# 温州机场交通枢纽综合体及公用配套工程-C 区酒店客房区域装饰工程

## 招标文件补充、修改、澄清（答疑）01 号文件

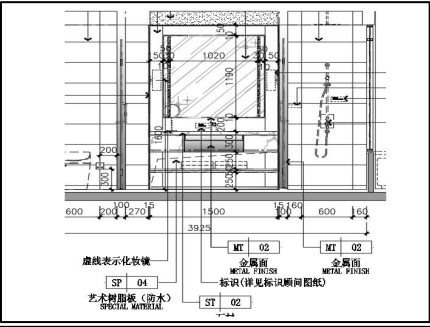
33、提问：根据总平图纸，ES-01 高级大床房，部分 SP-02 地板为直拼，部分为人字拼，而白皮书中 SP-02 地板均为直拼，请问贵司是否以白皮为准，所有 SP-02 地板均为直拼。

回复：人字拼已全部改为直拼。
